改善箇所説明図②

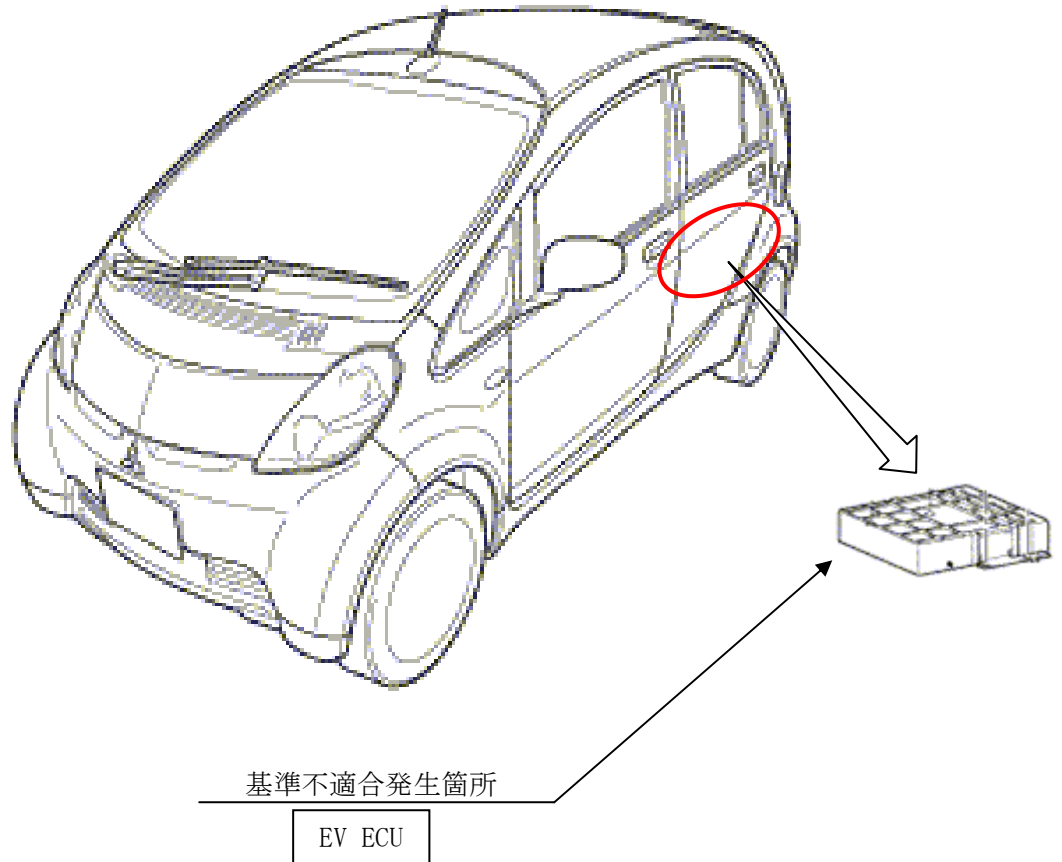
ブレーキ倍力装置に負圧を供給するブレーキ負圧電動ポンプを制御するEV ECUの制御プログラムが不適切なため、リレー接点が固着したと誤判定する場合があります。そのため、ブレーキ警告灯が点灯するとともに警告音が鳴り、ブレーキ負圧電動ポンプが停止し、そのままの状態で使用すると制動距離が長くなるおそれがある。

全車両、EV ECU のプログラムを対策品に書き替える。

識別：アクセルペダルアームの上面に白または黄色ペイントを塗布する。
